ПРЕДМЕТ: Појашњења у вези са припремањем понуда

На основу чл. 63. ст. 3. Закона о јавним набавкама («Сл. гласник РС» бр. 124/12, 14/15 и 68/15) дајемо одговоре на тражена појашњења у вези припреме понуда у отвореном поступку за јавну набавку број 113/2016 добара – Замена видео опреме за контролу видео надзором новом технологијом на наплатним станицама, а везано за следеће постављено питања:

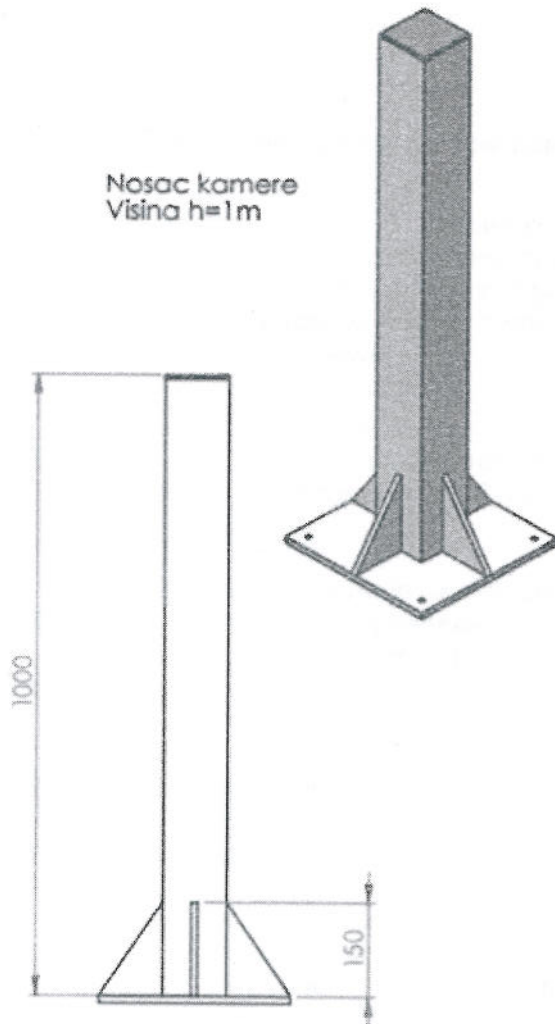
Питање бр. 12: „На стр. 6 и 7 конкурсне документације тажили сте високи и ниски стуб. Молим Вас да нам доставите технички цртеж траженог стуба, дебљину зида стуба.”

Питање бр. 13: „Молим Вас да нам доставите технички цртеж стопа металних стубова.”

Одговор: У прилогу се налази технички цртеж стубова. Дебљина зида није битна.

Одговор: У прилогу се налази технички цртеж стубова и стопа.

Materijal celik
Povrsinska zastita - vruce cinkovanje

Nosac kamere
Visina h=1m

Nosac kamere
Visina h=2m
